VESTIÁRIOS 01 – PLANTA  
ESCALA 1/50

Propriedário		PREFEITURA MUNICIPAL DE ITAPECERICA-MG		CNPJ 462213300001-1-00	
R.T. Levantamento		LARRY GUIMARÃES DE OLIVEIRA FLUJO		CAU A 67891-9	
R.T. Orçamento		ANGELO FERNANDO DE SOUZA BRAGA		CREA 86.487-9-MG	
TÍTULO:		PROJETO DE ARQUITETURA		CONTEÚDO:	
CENTRO DE EVENTOS GERALDO ARAUJO				DET. VESTIÁRIOS 01 E 02	
FOLHA:		001		DET. BANHEIROS 01 E 02	
ENDERECO:		LOTE –		DET. ENTRADA VEST.	
LARRY GUIMARÃES		QUADRA –		DET. BILHETERIA	
DATA:		MAY/2014		ÁREAS:	
ESQUILA:					
ZONA:

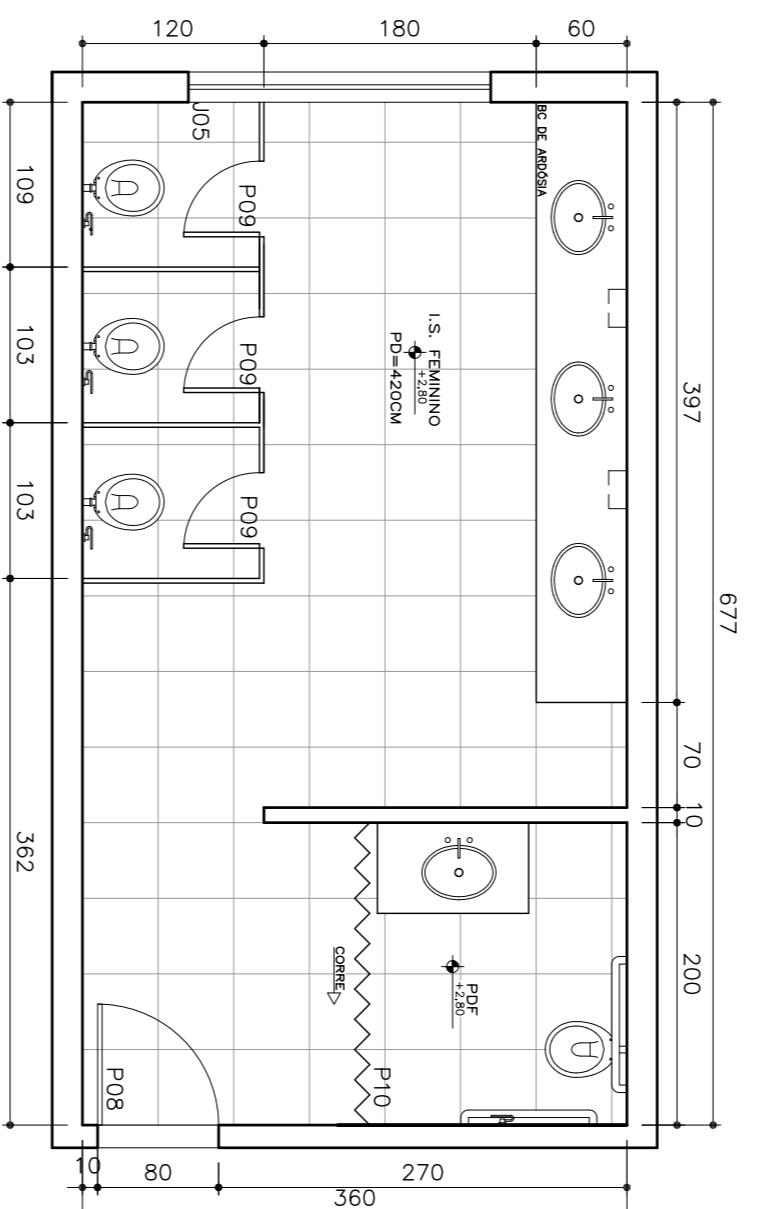
- VESTIÁRIO 01 – CENTRO DE EVENTOS**  
NOTAS
- 1 - O PISO DO VESTIÁRIO EM CERÂMICA BRANCA ENCONTRA-SE EM BOW ESTADO DE CONSERVAÇÃO, DEVE SER APENAS LAVADO.

- 2 - A PORTA DE MADEIRA DA ENTRADA DO VESTIÁRIO (PI1) DEVE SER TROCADA, POIS ESTA QUERUBIA BOX210cm.
  - 3 - O FORNO DO TETO DO VESTIÁRIO EM P.C.C. ENCONTRA-SE EM BOW ESTADO DE CONSERVAÇÃO, DEVE SER APENAS LAVADO.

- 4 - OS 3 VASOS SANITÁRIOS ESTÃO OK.
  - 5 - DOS 3 CHUVEIROS ESTÁ FALTANDO 1.
  - 6 - AS TORNEIRAS DOS LAVABOS, VALVULAS DOS MICTÓRIOS E VASOS, DEVEM SER AJUSTADAS E REGULADAS.

- 7 - OS TRÊS BANHEIROS EM PEDRA ABOSA, ENCONTRA-SE EM BOW ESTADO DE CONSERVAÇÃO, DEVE SER APENAS LAVADO.
  - 8 - O BANCO EM PEDRA ABOSA, ENCONTRA-SE EM BOW ESTADO DE CONSERVAÇÃO, DEVE SER APENAS LAVADO.

- 9 - A PORTA DO DEPOSITO (PO3) ESTÁ QUEBRADA E DEVE SER TROCADA, BOX210cm.
  - 10 - AS PAREDES TEM REVESTIMENTO H-2100CM EM CERÂMICA BRANCA QUE ENCONTRA-SE EM BOW ESTADO DE CONSERVAÇÃO, DEVE RECEBER PINTURA CREME AREM+43,9cm<sup>2</sup> (ao parêntesis).

- 11 - AS PAREDES DO DEPOSITO, H-2100CM EM CERÂMICA BRANCA, QUE ENCONTRA-SE EM BOW ESTADO DE CONSERVAÇÃO, DEVE RECEBER PINTURA CREME AREM+43,9cm<sup>2</sup> (2,61x11,12=2,91 janelas e portas).

- 12 - A ILUMINAÇÃO DO VESTIÁRIO E DO DEPOSITO SÃO COM LÂMPADAS FLUORESCENTES, APARENTAMENTE ESTÃO EM BOW ESTADO, MAS DEVE SER PINTADO COM MELHOR CONSERVAÇÃO.

- 13 - AS JANELAS DEVEM SER TROCADAS OS VIDROS QUE ESTÃO QUEBRADOS (AO1, AO2, AO3).
  - 14 - TODAS AS DIVISÓRIAS DOS BANHEIROS, MICTÓRIOS, E LAVABOS, ENCONTRA-SE EM BOW ESTADO, DEVEM APENAS SEM LIMPÓS E SE POSSÍVEL, ENVENZADOS.

- 15 - AS GRANDES JANELAS LADO EXTERNO DEVEM SER PINTADOS COM AZUL (0,01270x1,00 + 0,02260x1,00 = 0,3m<sup>2</sup>).

BANHEIRO 01 – PLANTA  
ESCALA 1/50

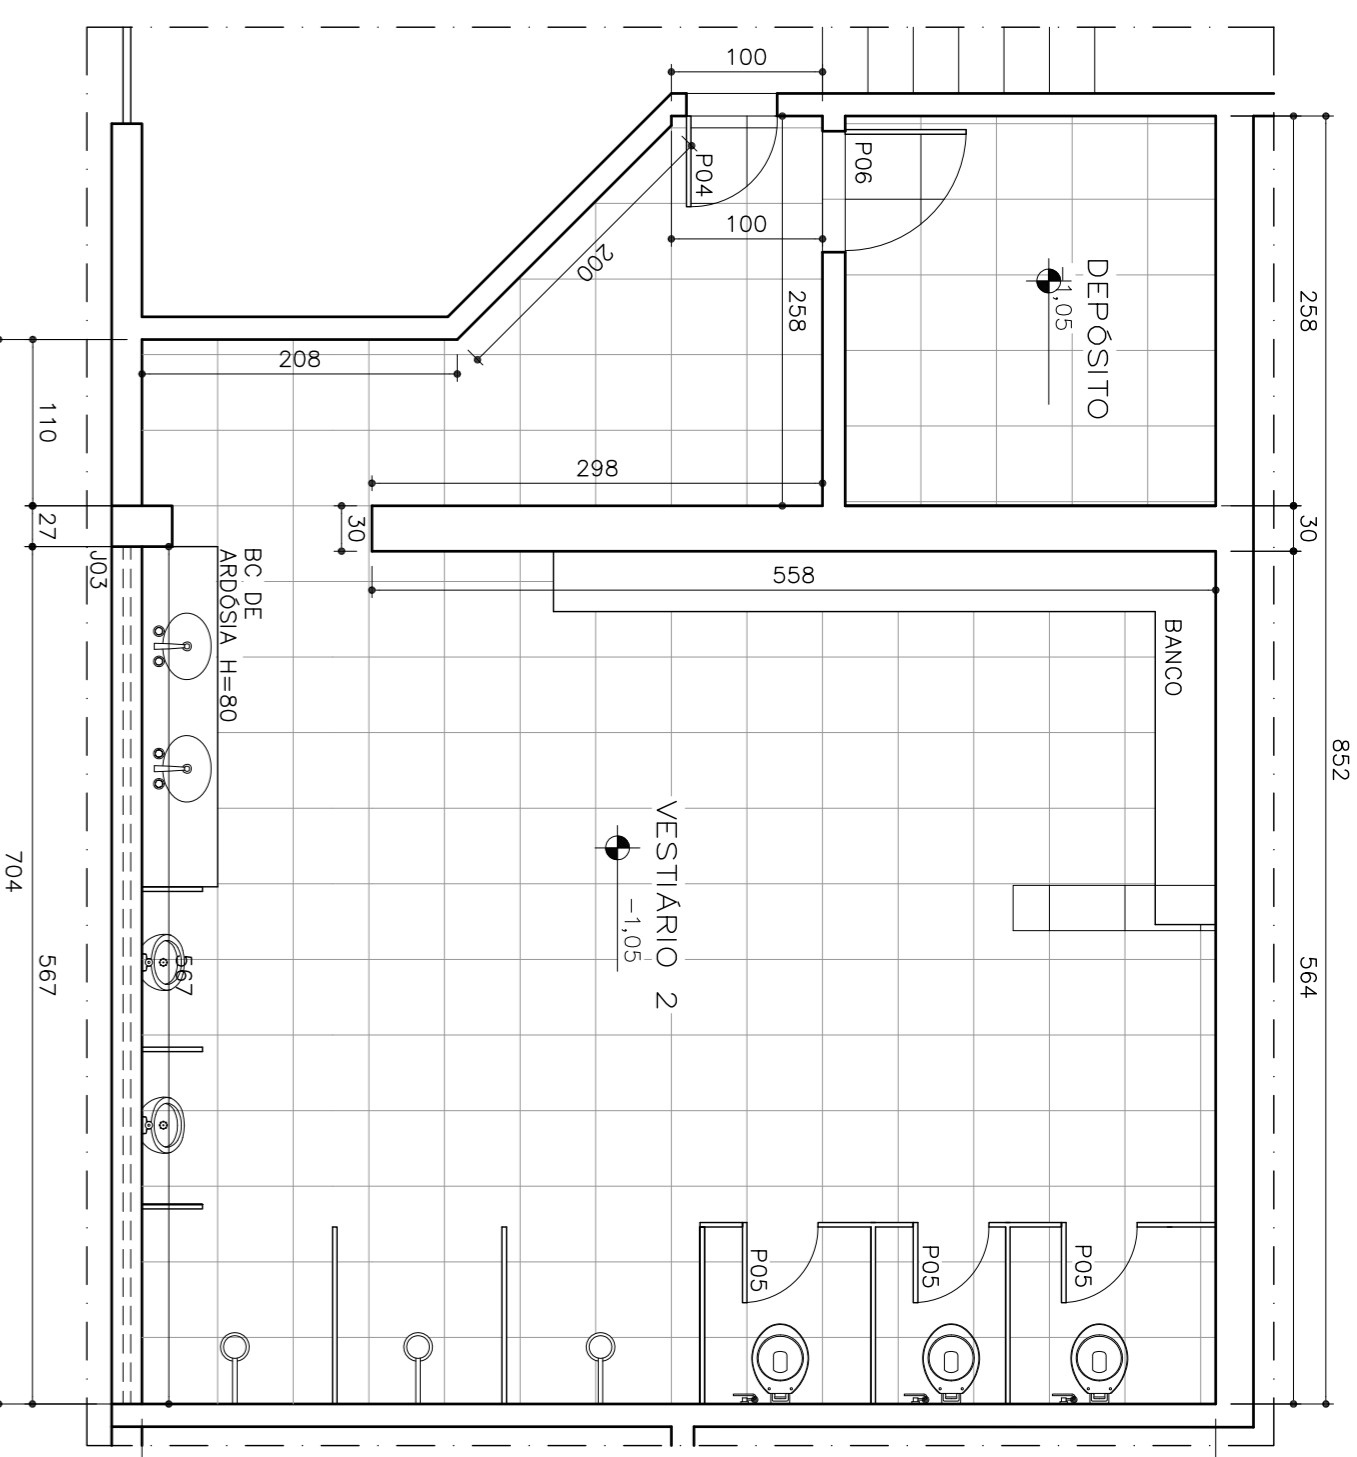
- BANHEIRO 01 – CENTRO DE EVENTOS**  
NOTAS
- 1 - O PISO DO VESTIÁRIO EM CERÂMICA BRANCA ENCONTRA-SE EM BOW ESTADO DE CONSERVAÇÃO, DEVE SER APENAS LAVADO.

- 2 - A PORTA DE MADEIRA DA ENTRADA DO VESTIÁRIO (PI0) DEVE SER ENVENZADA, E TROCADA A FECHADURA BOX210cm, ÁREA=3,36m<sup>2</sup>.
  - 3 - O TETO DO VESTIÁRIO EM LAJE, DEVE SER PINTADO TINTA ACRÍLICA COR BRANCO NÍVEI ÁREA=44,35m<sup>2</sup> (6,57x3,60m).

- 4 - OS 3 VASOS SANITÁRIOS ESTÃO OK.
  - 5 - AS TORNEIRAS DOS LAVABOS, VALVULAS DOS MICTÓRIOS E VASOS, DEVEM SER AJUSTADAS E REGULADAS.
  - 6 - AS REDES PONTAS (PI0) DOS BANHEIROS EM BOF ESTADO INSTALADOS, MAS DEVE SER AJUSTADAS AS FECHADURAS E REVESTIMENTO H-2100CM EM CERÂMICA BRANCA QUE ENCONTRA-SE EM BOW ESTADO E DEVE RECEBER PINTURA CREME AREM+39,9cm<sup>2</sup> (2,61x15,12=3,95 janelas e portas).

- 7 - AS PAREDES TEM REVESTIMENTO H-2100CM EM CERÂMICA BRANCA QUE ENCONTRA-SE EM BOW ESTADO E DEVE RECEBER PINTURA CREME AREM+39,9cm<sup>2</sup> (2,61x15,12=3,95 janelas e portas).

- 8 - AS PAREDES DO DEPOSITO, H-2100CM EM CERÂMICA BRANCA, QUE ENCONTRA-SE EM BOW ESTADO, MAS DEVE SER PINTADO COM MELHOR CONSERVAÇÃO.
  - 9 - A ILUMINAÇÃO DO VESTIÁRIO E DO DEPOSITO SÃO COM LÂMPADAS FLUORESCENTES, APARENTAMENTE ESTÃO EM BOW ESTADO, MAS DEVE SER PINTADO COM MELHOR CONSERVAÇÃO.

- 10 - AS JANELAS EM VÍDRO, DEVE SER PINTADA APENAS A ESTRUTURA METÁLICA.
  - 11 - A ILUMINAÇÃO DO VESTIÁRIO E DO DEPOSITO SÃO COM LÂMPADAS FLUORESCENTES, APARENTAMENTE ESTÃO EM BOW ESTADO, MAS DEVE SER PINTADO COM MELHOR CONSERVAÇÃO.

- 12 - A JANELAS EM VÍDRO, DEVE SER PINTADA APENAS A ESTRUTURA METÁLICA.
  - 13 - AS DIVISÓRIAS DOS BANHEIROS, MICTÓRIOS, E LAVABOS, ENCONTRA-SE EM BOW ESTADO, DEVEM APENAS SEM LIMPÓS E SE POSSÍVEL, ENVENZADOS.

- 14 - A PORTA SANITÓRIA (PI10) DO BANHEIRO DE PORTADORES DE NECESSIDADES ESPECIAS, ESTÁ QUEBRADA, DEVE SER TROCADA. (210X200).
  - 15 - VASOS E BARRAS DE APOIO DO BANHEIRO (P.N.E.) ESTÃO CORRETOS.

VESTIÁRIOS 02 – PLANTA  
ESCALA 1/50

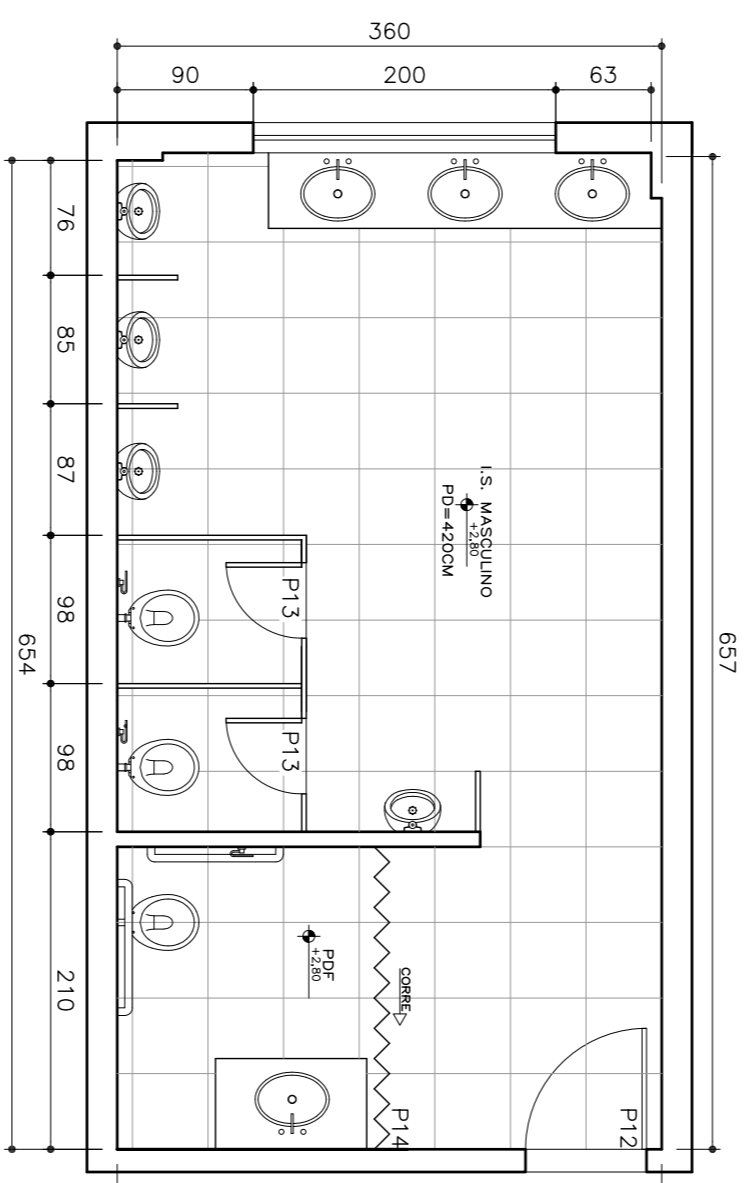
- VESTIÁRIO 02 – CENTRO DE EVENTOS**  
NOTAS
- 1 - O PISO DO VESTIÁRIO EM CERÂMICA BRANCA ENCONTRA-SE EM BOW ESTADO DE CONSERVAÇÃO, DEVE SER APENAS LAVADO.

- 2 - A PORTA DE MADEIRA DA ENTRADA DO VESTIÁRIO (PI4) DEVE SER TROCADA, POIS ESTA QUERUBIA BOX210cm.
  - 3 - O FORNO DO TETO DO VESTIÁRIO EM P.C.C. ENCONTRA-SE EM BOW ESTADO DE CONSERVAÇÃO, DEVE SER APENAS LAVADO.

- 4 - OS 3 VASOS SANITÁRIOS ESTÃO OK.
  - 5 - ESTO FALTANDO OS 3 CHUVEIROS.
  - 6 - AS TORNEIRAS DOS LAVABOS, VALVULAS DOS MICTÓRIOS E VASOS, DEVEM SER AJUSTADAS E REGULADAS.

- 7 - ESTÁ FALTANDO UMA PORTA EM PEDRA ABOSA DOS BANHEIROS(VASOS) (PI0), DEVEM SER COLOCADOS, SUSTITUIRE OS TROCOS DAS OUNHAS PORTAS, PORTA VASOSSEM, PORTA=31,6cm.

- 8 - O BANCO EM PEDRA ABOSA, ENCONTRA-SE EM BOW ESTADO DE CONSERVAÇÃO, DEVE SER APENAS LAVADO.
  - 9 - A PORTA DO DEPOSITO (PO6) ESTÁ QUEBRADA E DEVE SER TROCADA, BOX210cm.

- 10 - AS PAREDES TEM REVESTIMENTO H-2100CM EM CERÂMICA BRANCA QUE ENCONTRA-SE EM BOW ESTADO E DEVE RECEBER PINTURA CREME AREM+47,94m<sup>2</sup> (6,09+10,2+3+8+6+20,00) correspondente o somo de área após o envolvimento do parêntesis).

- 11 - AS PAREDES DO DEPOSITO H-2100CM EM CERÂMICA BRANCA QUE ENCONTRA-SE EM BOW ESTADO E DEVE RECEBER PINTURA CREME AREM+47,94m<sup>2</sup> (6,09+10,2+3+8+6+20,00) correspondente o somo de área após o envolvimento do parêntesis).

- 12 - A ILUMINAÇÃO DO VESTIÁRIO E DO DEPOSITO SÃO COM LÂMPADAS FLUORESCENTES, APARENTAMENTE ESTÃO EM BOW ESTADO, MAS DEVE SER PINTADO COM MELHOR CONSERVAÇÃO.

- 13 - AS JANELAS DEVEM SER TROCADAS OS VIDROS QUE ESTÃO QUEBRADOS (AO1, AO2, AO3).
  - 14 - TODAS AS DIVISÓRIAS DOS BANHEIROS, MICTÓRIOS, E LAVABOS, ENCONTRA-SE EM BOW ESTADO, DEVEM APENAS SEM LIMPÓS E SE POSSÍVEL, ENVENZADOS.

- 15 - AS GRANDES JANELAS LADO EXTERNO DEVEM SER PINTADOS COM AZUL (0,01270x1,00 + 0,02260x1,00 = 0,3m<sup>2</sup>).

BANHEIRO 02 – PLANTA  
ESCALA 1/50

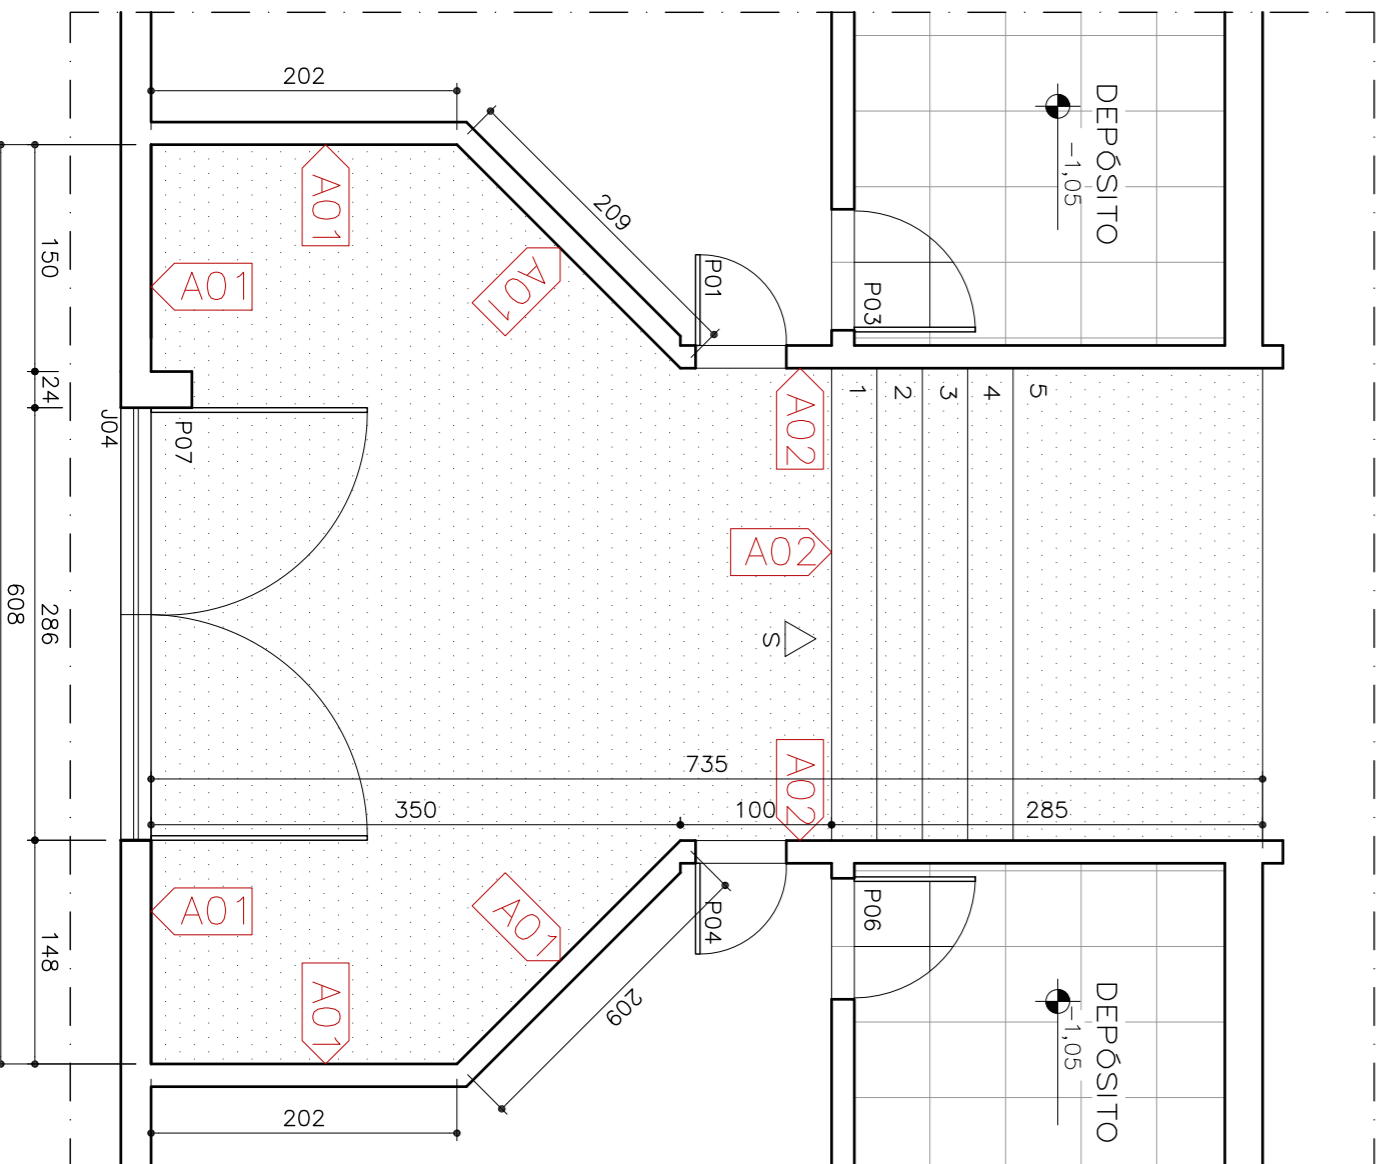
- BANHEIRO 02 – CENTRO DE EVENTOS**  
NOTAS
- 1 - O PISO DO VESTIÁRIO EM CERÂMICA BRANCA ENCONTRA-SE EM BOW ESTADO DE CONSERVAÇÃO, DEVE SER APENAS LAVADO.

- 2 - A PORTA DE MADEIRA DA ENTRADA DO VESTIÁRIO (PI12) DEVE SER ENVENZADA, E TROCADA A FECHADURA BOX210cm, ÁREA=3,36m<sup>2</sup>.
  - 3 - O TETO DO VESTIÁRIO EM LAJE, DEVE SER PINTADO TINTA ACRÍLICA COR BRANCO NÍVEI ÁREA=23,40m<sup>2</sup> (6,57x3,60m).

- 4 - OS 2 VASOS SANITÁRIOS ESTÃO OK.
  - 5 - AS TORNEIRAS DOS LAVABOS, VALVULAS DOS MICTÓRIOS E VASOS, DEVEM SER AJUSTADAS E REGULADAS.
  - 7 - AS BARRAS PONTAS (PI13) DOS BANHEIROS EM BOF ESTADO INSTALADOS, MAS DEVE SER AJUSTADAS AS FECHADURAS.

- 8 - AS PAREDES TEM REVESTIMENTO H-2100CM EM CERÂMICA BRANCA QUE ENCONTRA-SE EM BOW ESTADO E DEVE RECEBER PINTURA CREME AREM+39,9cm<sup>2</sup> (2,61x15,12=3,95 janelas e portas).

- 9 - A ILUMINAÇÃO DO VESTIÁRIO E DO DEPOSITO SÃO COM LÂMPADAS FLUORESCENTES, APARENTAMENTE ESTÃO EM BOW ESTADO, MAS DEVE SER PINTADO COM MELHOR CONSERVAÇÃO.

- 10 - AS JANELAS EM VÍDRO, DEVE SER PINTADA APENAS A ESTRUTURA METÁLICA.
  - 11 - A ILUMINAÇÃO DO VESTIÁRIO E DO DEPOSITO SÃO COM LÂMPADAS FLUORESCENTES, APARENTAMENTE ESTÃO EM BOW ESTADO, MAS DEVE SER PINTADO COM MELHOR CONSERVAÇÃO.

- 12 - A JANELAS EM VÍDRO, DEVE SER PINTADA APENAS A ESTRUTURA METÁLICA.
  - 13 - AS DIVISÓRIAS DOS BANHEIROS, MICTÓRIOS, E LAVABOS, ENCONTRA-SE EM BOW ESTADO, DEVEM APENAS SEM LIMPÓS E SE POSSÍVEL, ENVENZADOS.

- 14 - A PORTA SANITÓRIA (PI14) DO BANHEIRO DE PORTADORES DE NECESSIDADES ESPECIAS, ESTÁ QUEBRADA, DEVE SER TROCADA. (210X200).
  - 15 - VASOS E BARRAS DE APOIO DO BANHEIRO (P.N.E.) ESTÃO CORRETOS.

ENTRADA VESTIÁRIOS  
ESCALA 1/50

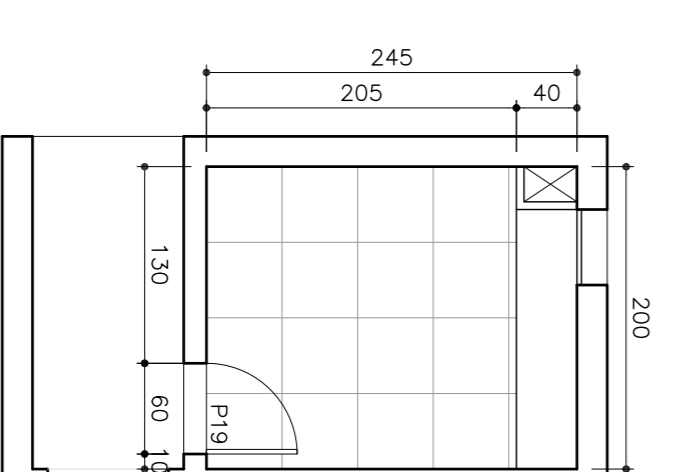
- ENTRADA VESTIÁRIOS – CENTRO DE EVENTOS**  
NOTAS
- 1 - O PISO DA ENTRADA ESTÁ EM CIMENTO QUEBRADO E DEVE SER PINTADO NA COR CINZA. ÁREA=22,2m<sup>2</sup>.

- 2 - AS PAREDES (AO1) DEVEM RECEBER PINTURA.
  - 3 - O FORNO DE MADEIRA DA ENTRADA DO VESTIÁRIO (PI10) DEVE SER ENVENZADA, E TROCADA A FECHADURA BOX210cm, ÁREA=3,36m<sup>2</sup>.

- 4 - OS 3 VASOS SANITÁRIOS ESTÃO OK.
  - 5 - DOS 3 CHUVEIROS ESTÁ FALTANDO 1.
  - 6 - AS TORNEIRAS DOS LAVABOS, VALVULAS DOS MICTÓRIOS E VASOS, DEVEM SER AJUSTADAS E REGULADAS.

- 7 - OS TRÊS BANHEIROS EM PEDRA ABOSA, ENCONTRA-SE EM BOW ESTADO DE CONSERVAÇÃO, DEVE SER APENAS LAVADO.
  - 8 - O BANCO EM PEDRA ABOSA, ENCONTRA-SE EM BOW ESTADO DE CONSERVAÇÃO, DEVE SER APENAS LAVADO.

- 9 - A PORTA DO DEPOSITO (PO7) EM ESTRUTURA METÁLICA DEVE SER PINTADO NA COR CINZA (2,20x2,60=4,92m<sup>2</sup>).
  - 10 - AS PAREDES COM LÂMPADAS FLUORESCENTES, APARENTAMENTE ESTÃO EM BOW ESTADO, MAS DEVE SER PINTADO COM MELHOR CONSERVAÇÃO.

- 11 - AS JANELAS DEVEM SER TROCADAS OS VIDROS QUE ESTÃO QUEBRADOS (AO1, AO2, AO3).
  - 12 - AS JANELAS EM VÍDRO, DEVE SER PINTADA APENAS A ESTRUTURA METÁLICA.

- 13 - AS DIVISÓRIAS DOS BANHEIROS, MICTÓRIOS, E LAVABOS, ENCONTRA-SE EM BOW ESTADO, DEVEM APENAS SEM LIMPÓS E SE POSSÍVEL, ENVENZADOS.
  - 14 - A PORTA SANITÓRIA (PI10) DO BANHEIRO DE PORTADORES DE NECESSIDADES ESPECIAS, ESTÁ QUEBRADA, DEVE SER TROCADA. (210X200).

- 15 - VASOS E BARRAS DE APOIO DO BANHEIRO (P.N.E.) ESTÃO CORRETOS.
